# STACY(定常臨界実験装置)施設

## 経年変化に関する技術的な評価に係る 保安規定変更認可申請について 【指摘事項回答】

日本原子力研究開発機構 原子力科学研究所

令和5年6月27日

# STACYの経年変化に関する評価 実施体制

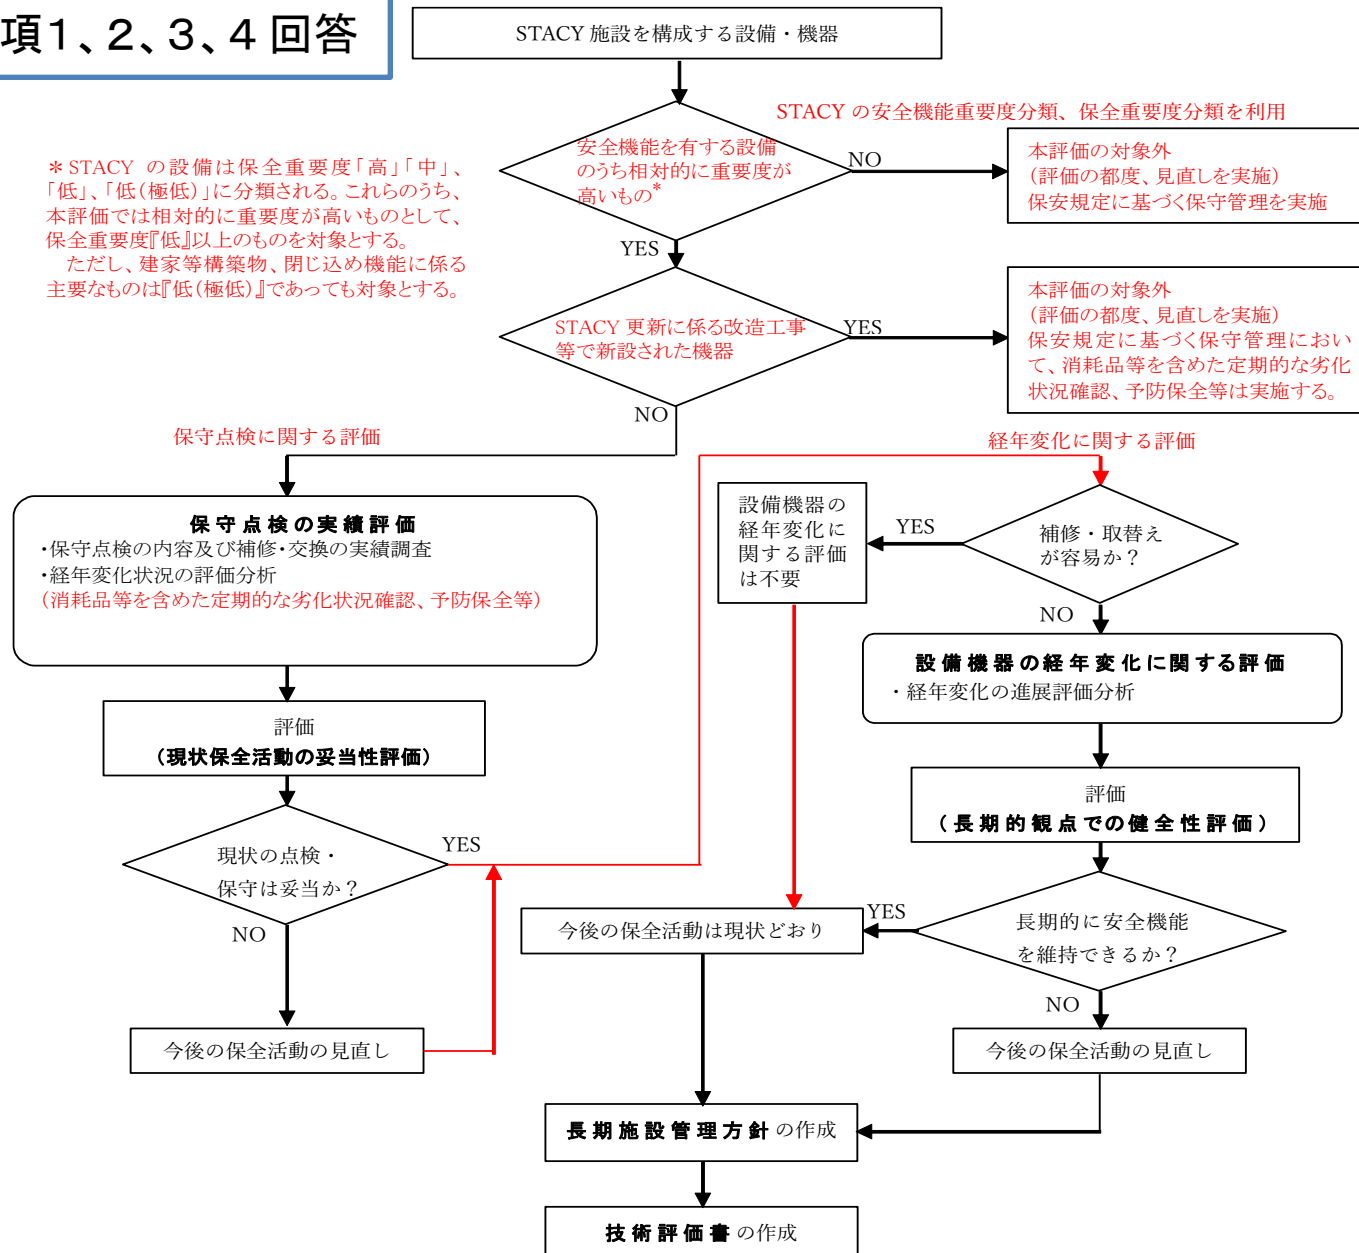
# 指摘事項7 回答

・施設定期評価実施計画及び評価結果は、機構内の審査により妥当性を確認
